OKRESNÝ ÚRAD TOPOĽČANY

ROZHODNUTIE

Rozhodnutie zo zisťovacieho konania - „Územný plán obce Radošina – Zmeny a doplnky č. 2“

RADOŠINA - sklárky a radónové riziko

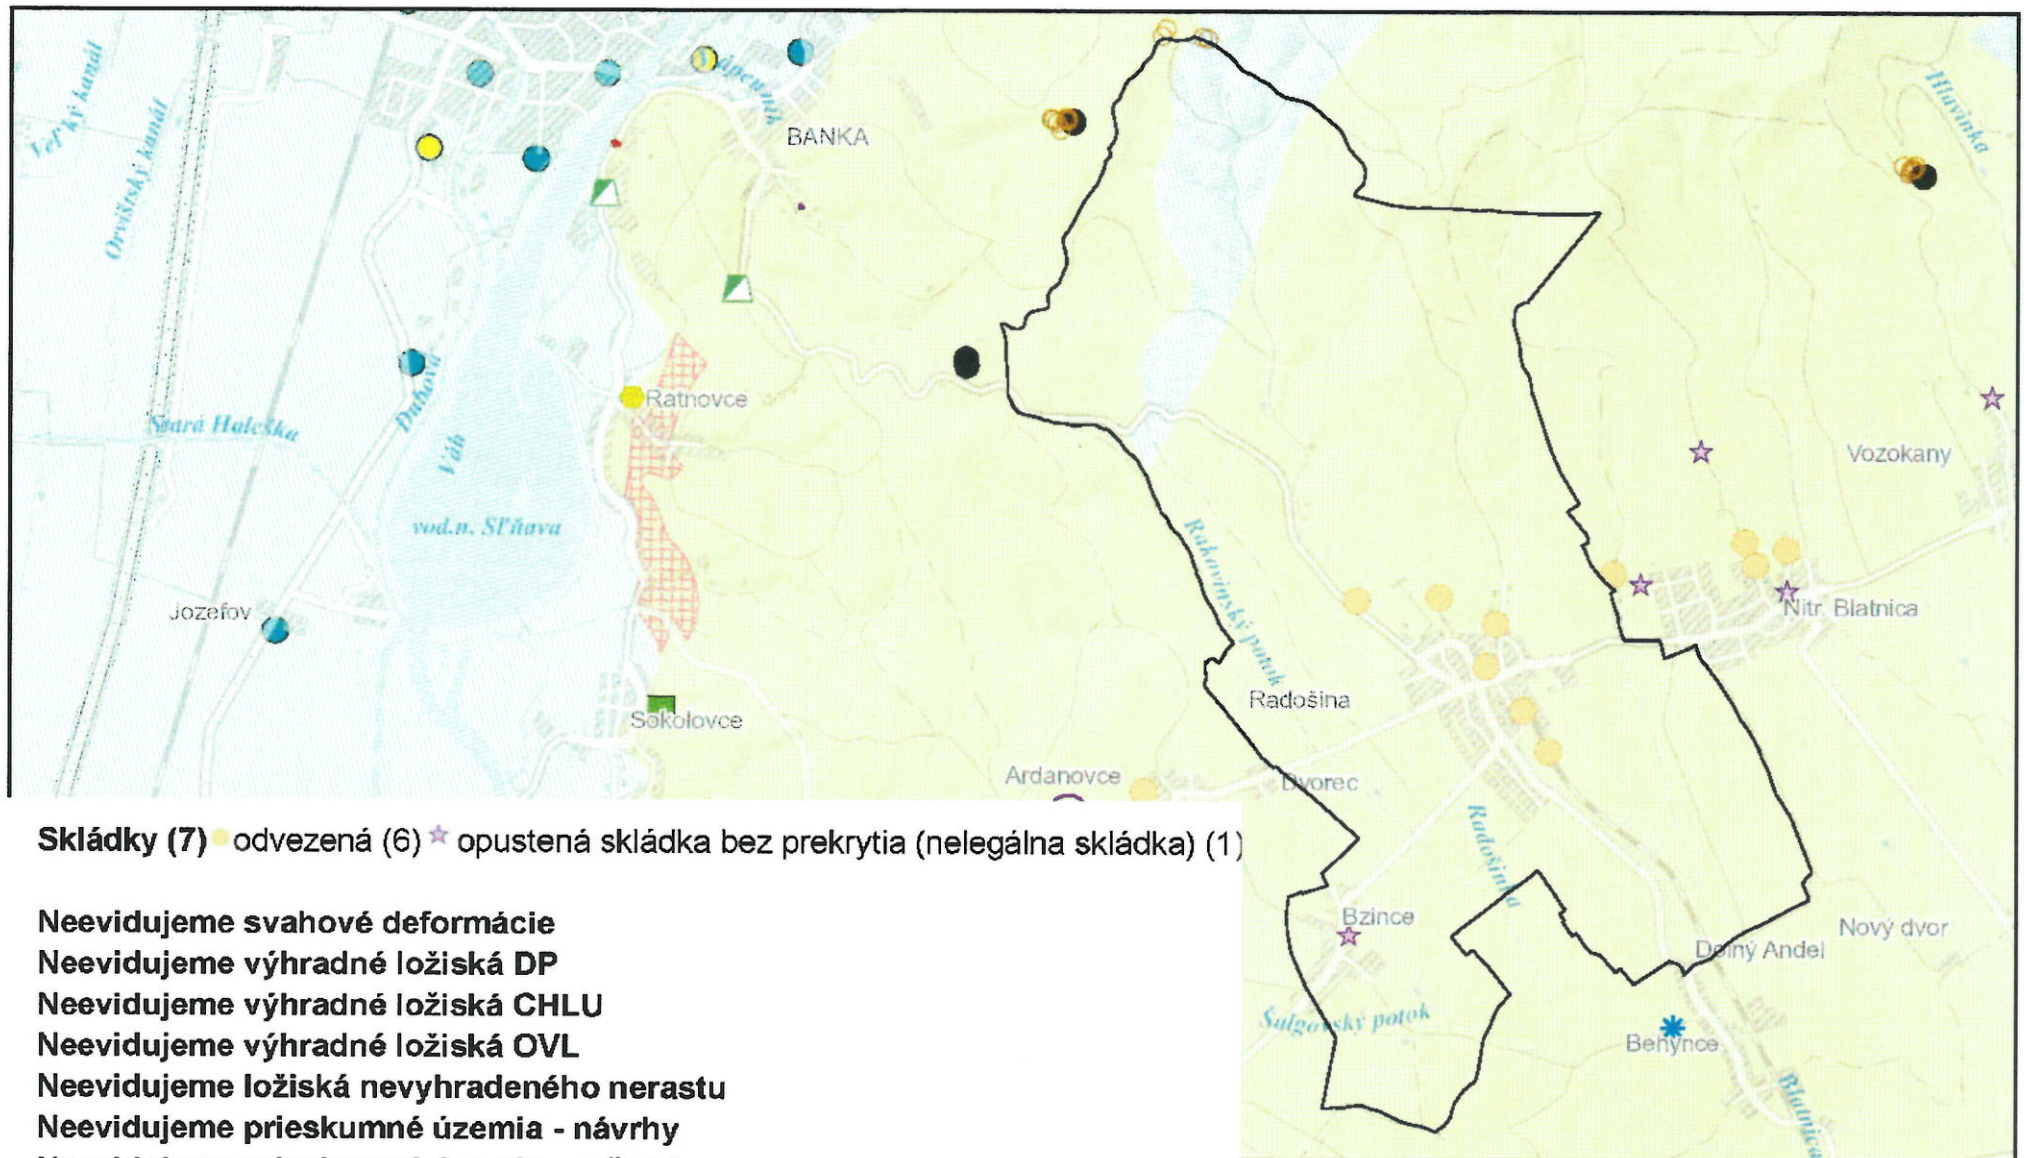
„...1. V katastrálnom území obce Radošina (ďalej len „predmetné územie“) sú evidované skládky odpadov tak, ako sú zobrazené na priloženej mape. Ministerstvo odporúča uvedené skládky odpadov dostatočne zohľadniť v územnoplánovacej dokumentácii.

3. Predmetné územie spadá do nízkeho až stredného radónového rizika, tak ako je to zobrazené na priloženej mape. Stredné radónové riziko môže negatívne ovplyvniť možnosti ďalšieho využitia územia.

Vyjadrenie OÚ Topoľčany OSZP: Súčasťou stanoviska ministerstva bola mapa v mierke 1 : 60 000 s vyznačením radónového rizika a tiež mapka environmentálnych záťaží v riešenom území. Kópie grafických príloh k stanovisku poskytol OÚ Topoľčany, OSZP obstarávateľovi. Pripomienky sa akceptujú a sú zapracované do podmienok rozhodnutia.

VÝPIS Z REGISTRA ENVIRONMENTÁLNYCH ZÁŤAŽÍ

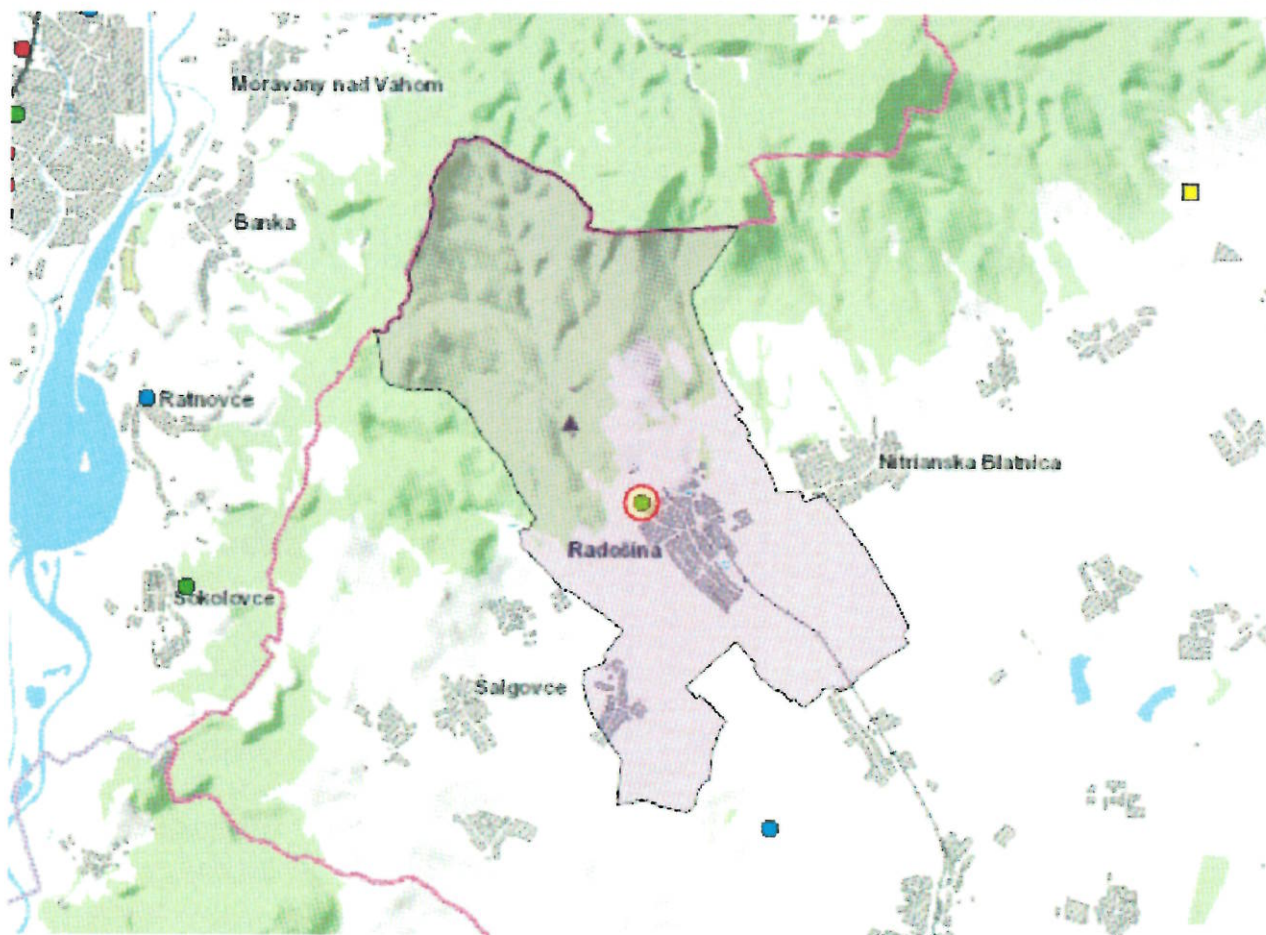
2. V predmetnom území sú na základe výpisu z Informačného systému environmentálnych záťaží evidované environmentálne záťaže:

Názov EZ: TO (001) / Radošina – ČS PHM Slovnaft

Názov lokality: ČS PHM Slovnaft

Druh činnosti: čerpacia stanica PHM

Registrovaná ako: C Sanovaná / rekultivovaná lokalita
